Изменение № 1 ГОСТ 10782—85 Бутылки стеклянные для крови, трансфузионных и инфузионных препаратов. Технические условия

Утвержден и введен в действие Постановлением Государственного комитета СССР по стандартам от 21.09.87 № 3577

Дата введения 01.02.88

Черт. 12

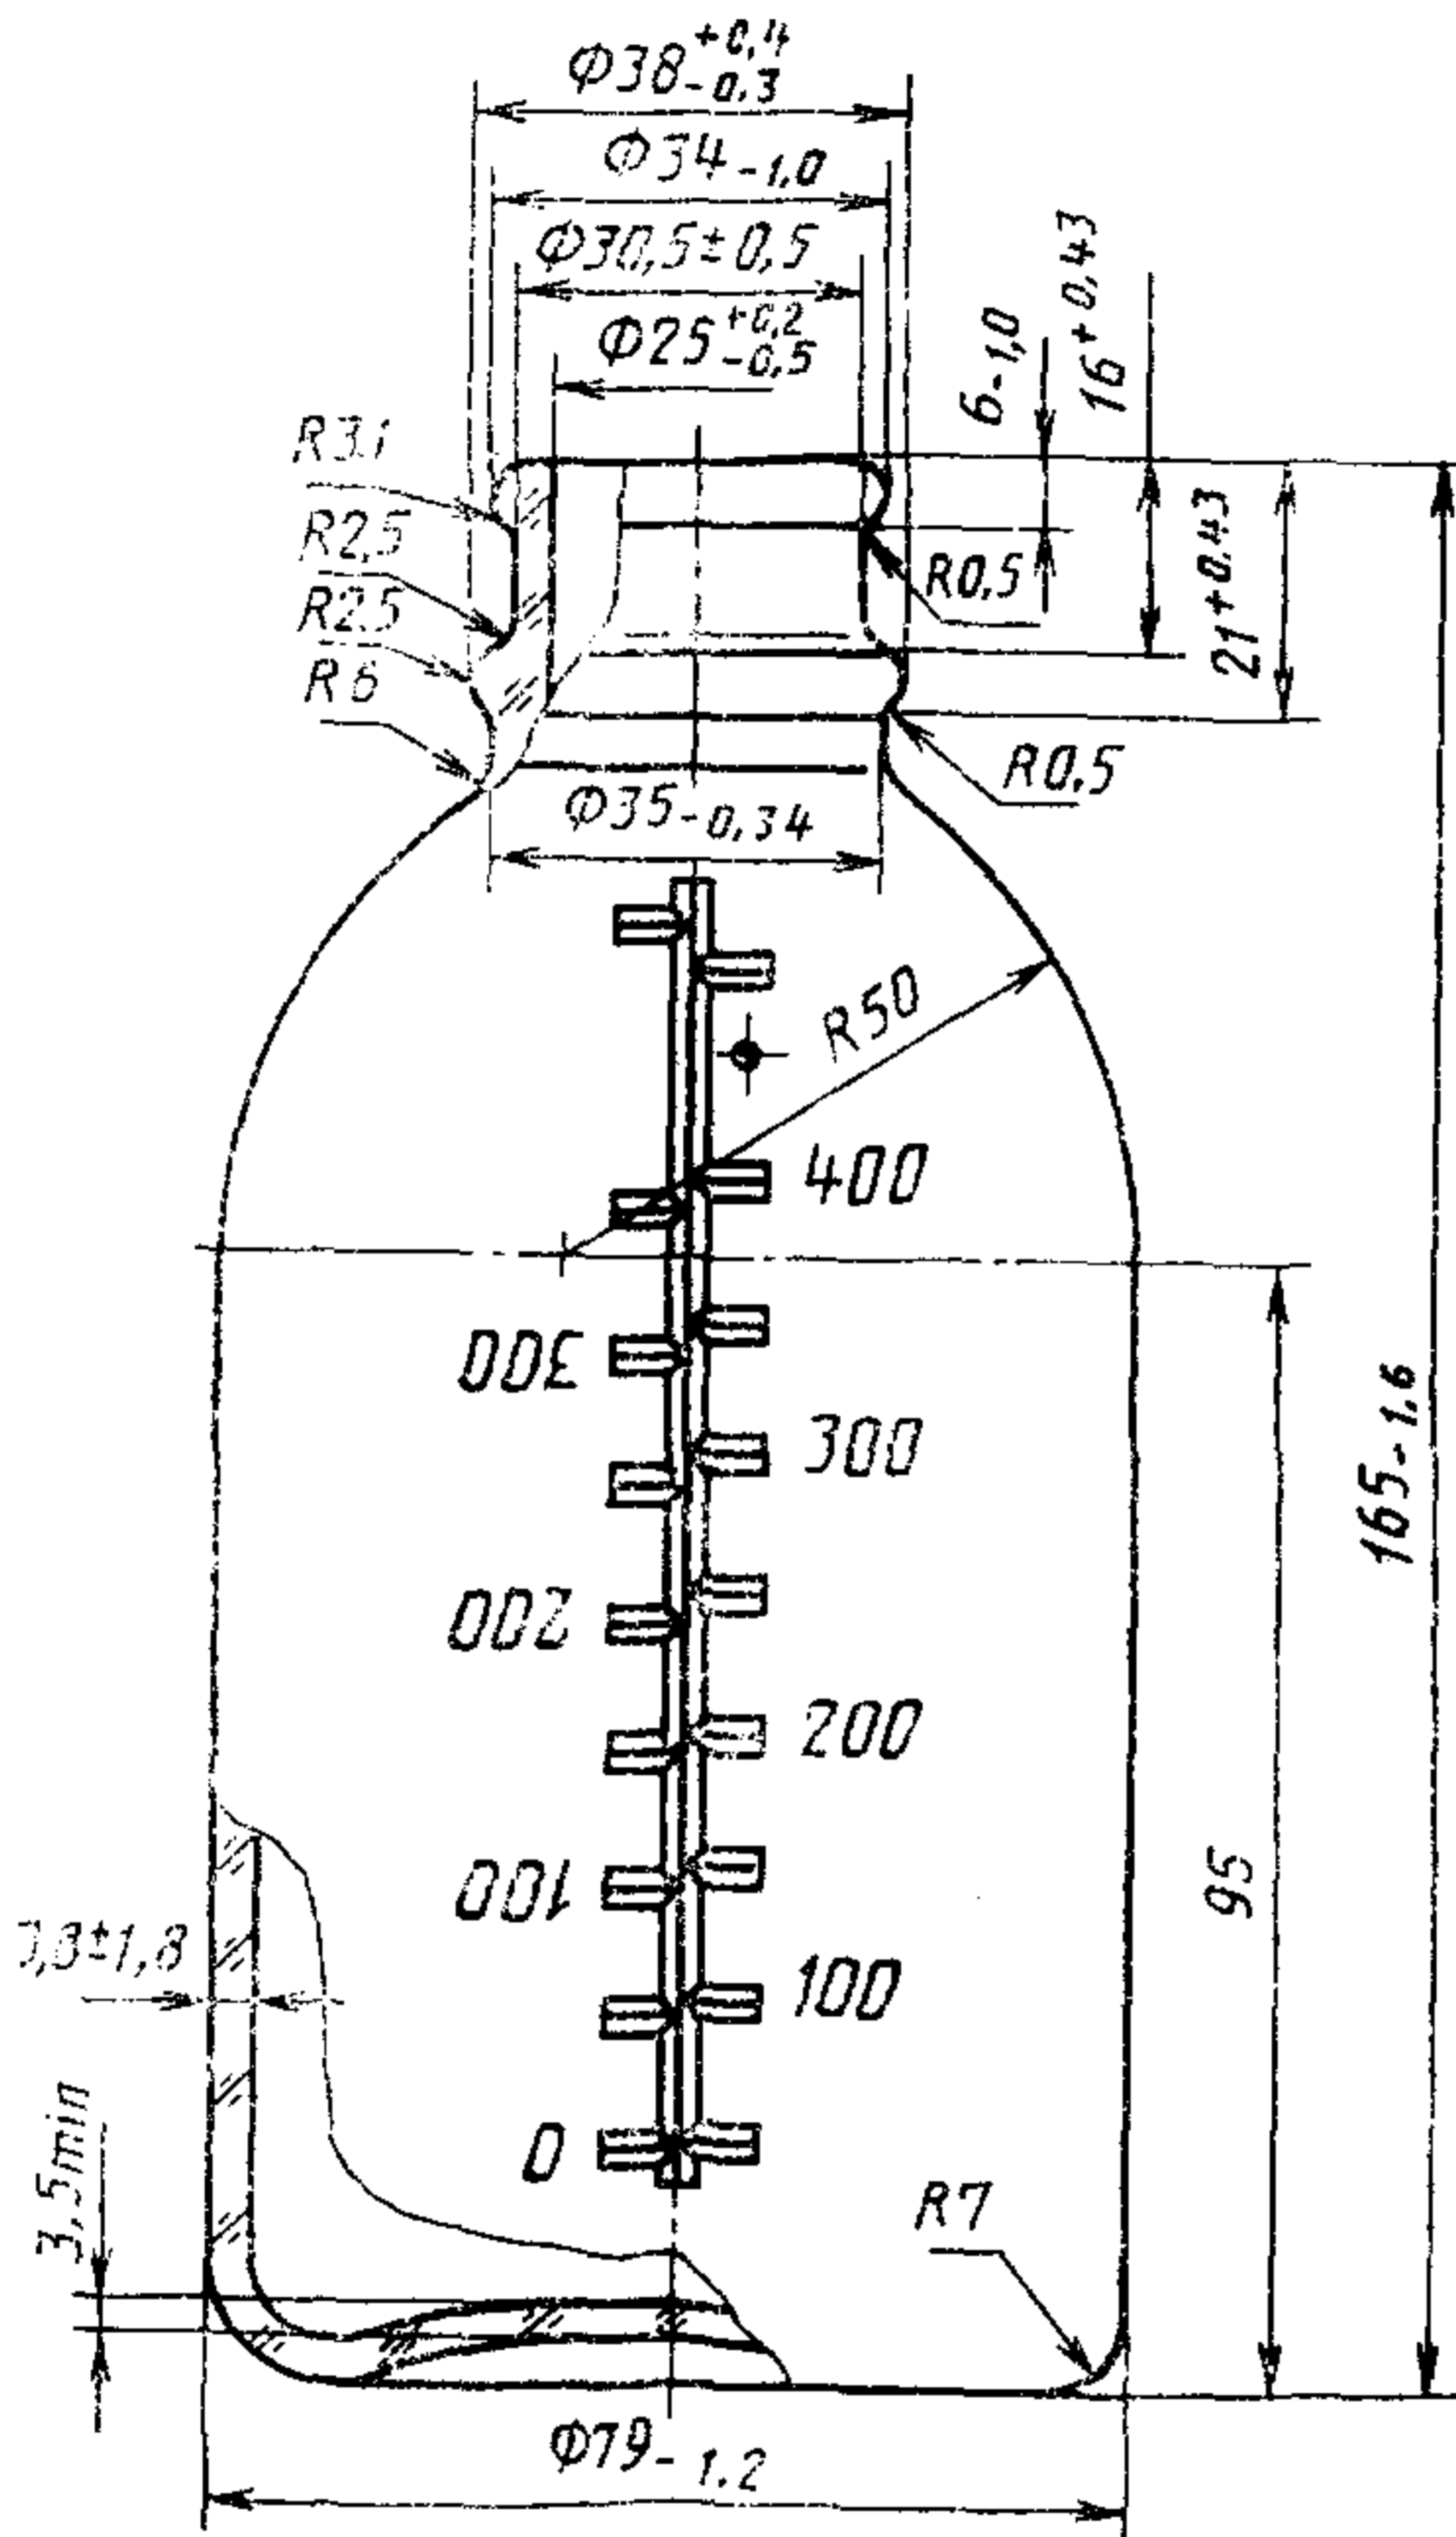
чертеж 12 заменить новым:

Тип II

Номинальная вместимость, см^3 — 450.

Полная вместимость, см^3 — 510.

Масса бутылки, г, не более — 335.
